DIRECTION DES ÉVALUATIONS ENVIRONNEMENTALES

**Rapport d'analyse environnementale pour le projet
d'aménagement d'un seuil dans la rivière aux Sables,
sur le territoire de la Ville de Saguenay, prévu dans le
cadre du projet global de régularisation des crues
du bassin versant du lac Kénogami**

Dossier 3211-01-055

Le 29 janvier 2007

FIGURE 1 : TRAVAUX D'EXCAVATION DANS LA RIVIÈRE AUX SABLES

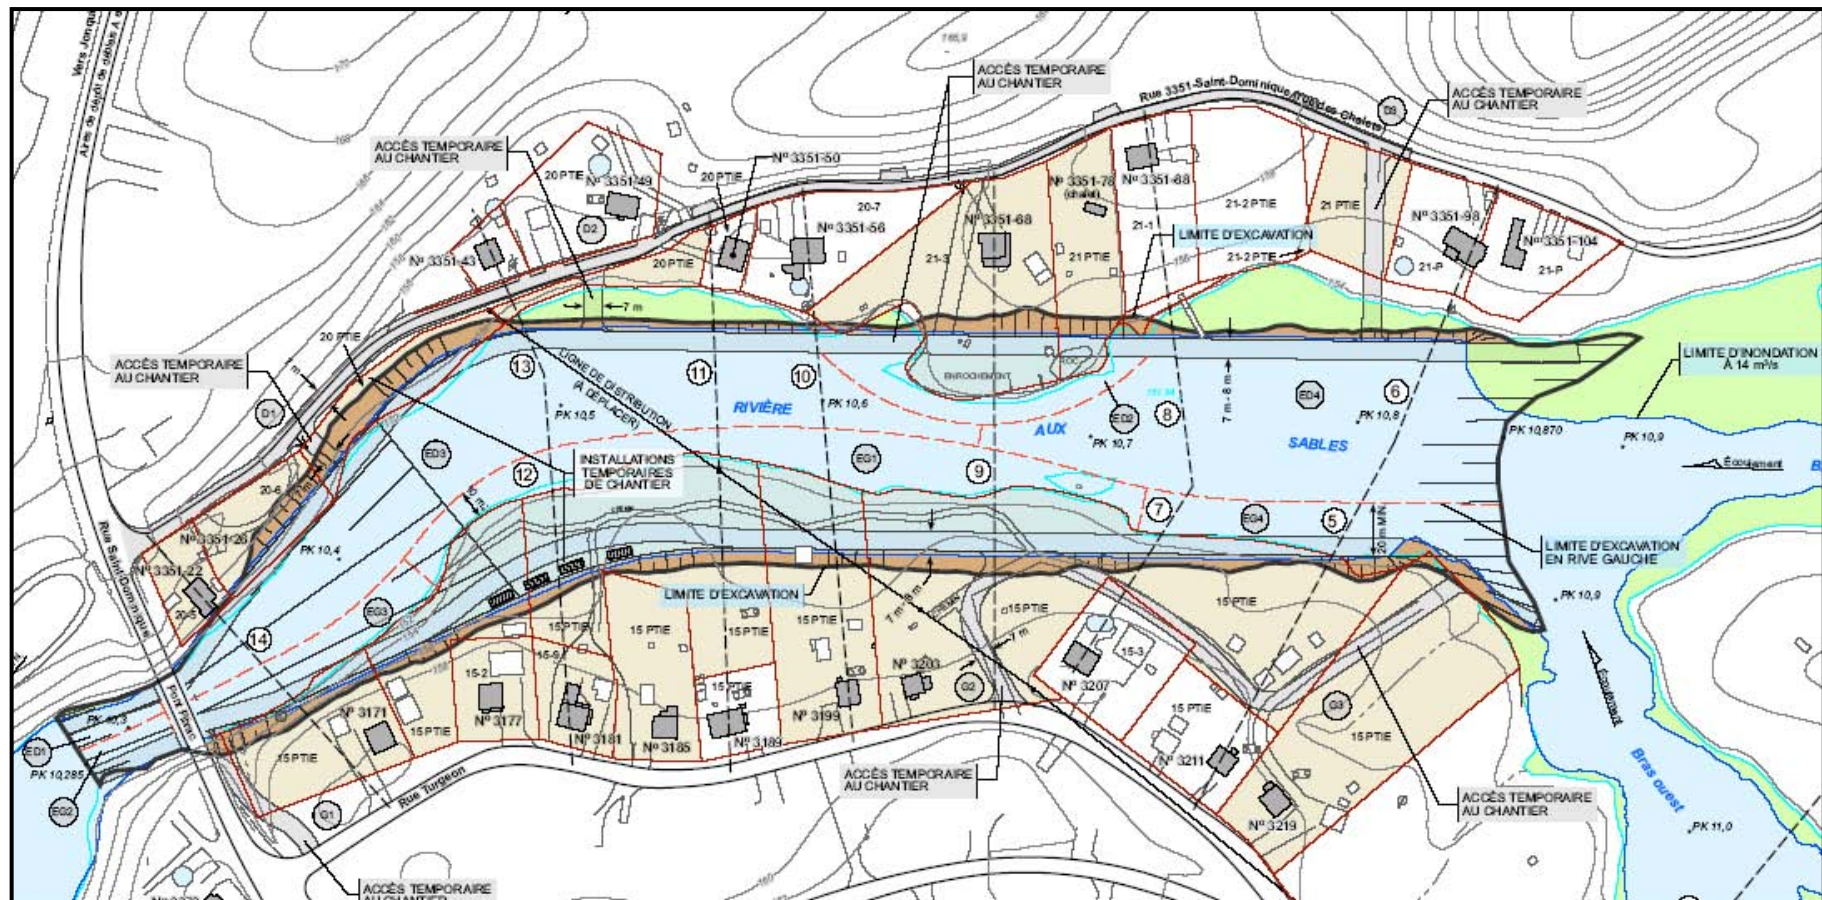
L'élimination de la zone de restriction nécessite des travaux d'excavation des berges et du lit de la rivière aux Sables afin d'aménager un canal d'une longueur de 585 m et d'une largeur variant entre 25 m, sous le pont Pibrac, et 80 m dans sa partie la plus large en amont. La superficie touchée est de 47 732 m² dont 32 252 m² en rivière et 15 480 m² en berge. Le volume d'excavation prévu est de 136 000 m³ dont 101 000 m³ de mort-terrain et 35 000 m³ de roc nécessitant du dynamitage. La figure 1, tirée de l'étude d'impact, illustre les travaux prévus.

Selon l'étude d'impact, les travaux débuteraient à l'automne 2008 par le renforcement des culées et du pilier central du pont Pibrac et par les excavations sous le pont. Les travaux se feraient en deux étapes afin de permettre le passage du débit minimum de 14 m³/s en tout temps. Les travaux se poursuivraient en rive gauche, où une bande de terrain doit être acquise, et seraient réalisés depuis la berge, de l'aval vers l'amont. Une fois cette partie de l'excavation terminée, la

rivière coulerait en rive gauche et les travaux en rive droite pourraient être réalisés à sec. On enlèverait en tout 136 000 m³ de roches et de mort-terrain. Leur transport vers des aires de dépôt nécessiterait environ 20 000 voyages de camions. La protection des berges contre l'érosion serait assurée par de l'enrochement jusqu'à 1,8 m au-dessus du niveau d'eau normal, puis au-delà de cette cote, par la végétation. Les travaux se termineraient au printemps 2009 après la remise en état des chemins empruntés (Hydro-Québec, 2002d; MRNF, 2006a).
